Parecer SEI-GDF n.º 3/2019 - SEDUH/CAP/COVIR

I - RELATÓRIO.

1. Cuidam os autos de solicitação de expedição de carta de habite-se para empreendimento situado na Bairro Águas Claras - QS 1 RUA 210 LT 12- Taguatinga/DF. A demanda vem sendo impulsionada pela CONFEDERAL – VIGILÂNCIA E TRANSPORTES DE VALORES LTDA., que submeteu o projeto arquitetônico primevo à Administração Regional de Taguatinga em 05.10.2010.

TABELA IV - VAGAS EM GARAGENS E ESTACIONAMENTOS CONSIDERADOS COMO PÓLOS GERADORES DE TRÁFEGO

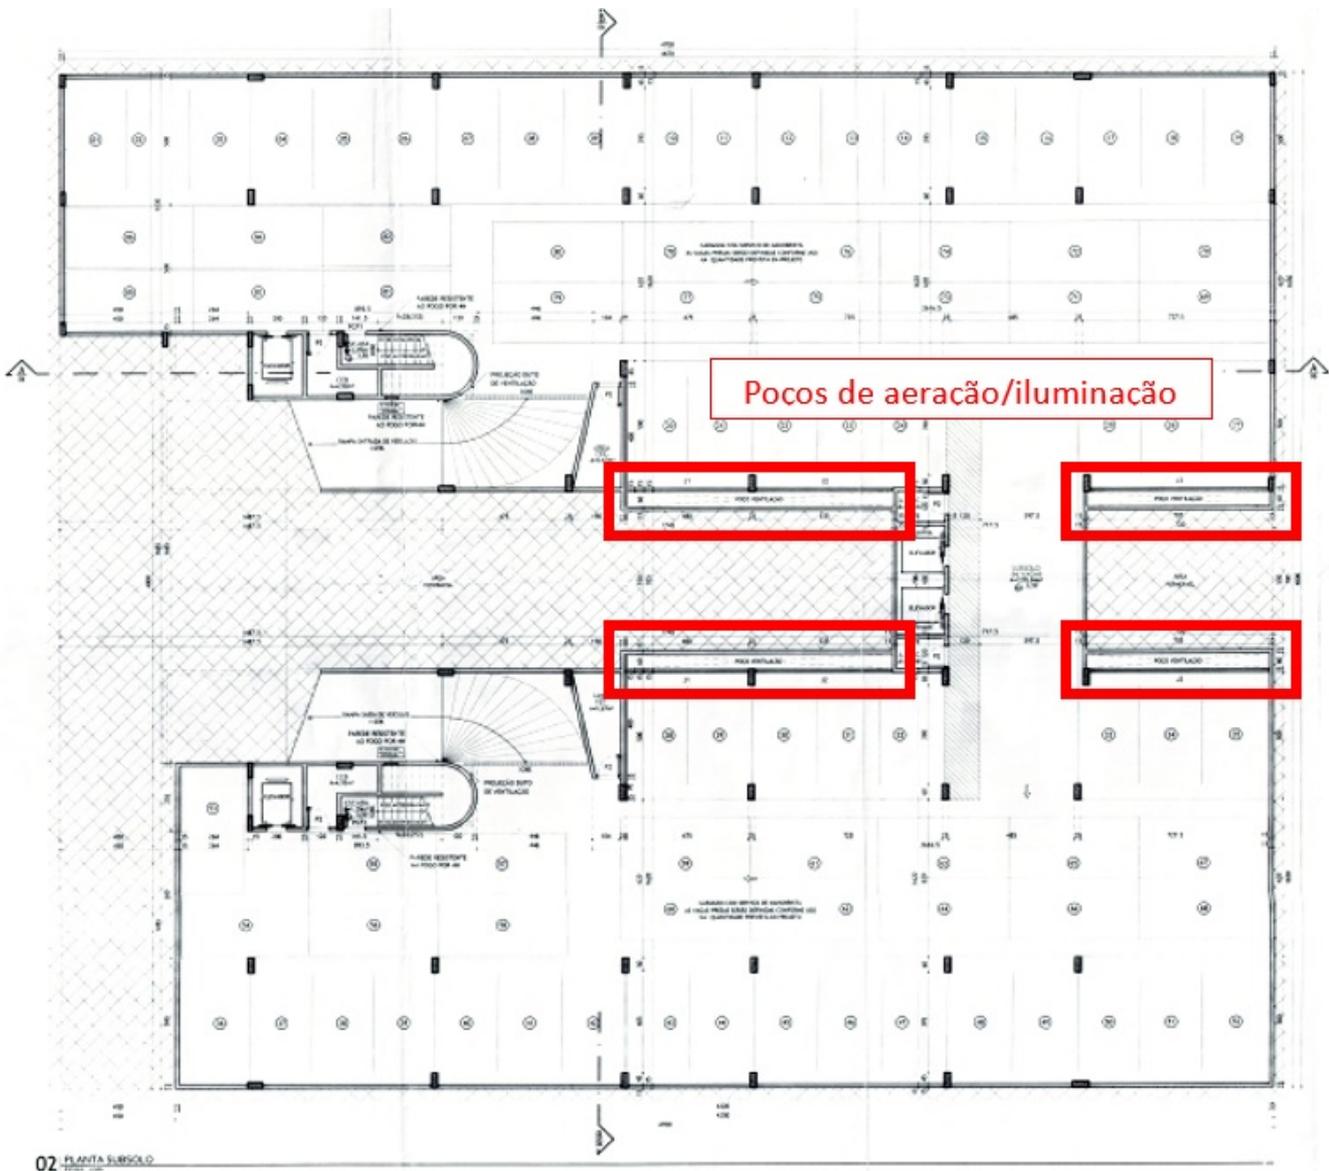
44. E se, por hipótese, fosse utilizada a tabela do COE, é possível verificar que a tabela IV do anexo III estabelece número mínimo de vagas na proporção de 1 vaga para cada 45m², conforme figura a seguir, o que, se assim fosse, geraria 131 vagas conforme cálculo abaixo:

Uso do térreo: **Lojas de departamento**

Área construída: 1.202,19m²

1.202,19/45 = 26,71 = 28 vagas

Uso dos pavimentos de 1° a 5°: **Prestação de serviço, escritório consultório.**

Área construída: 4.617,03m²

4.617,03/45 = 102,60 = 103 vagas

28 + 103 = 131 vagas.
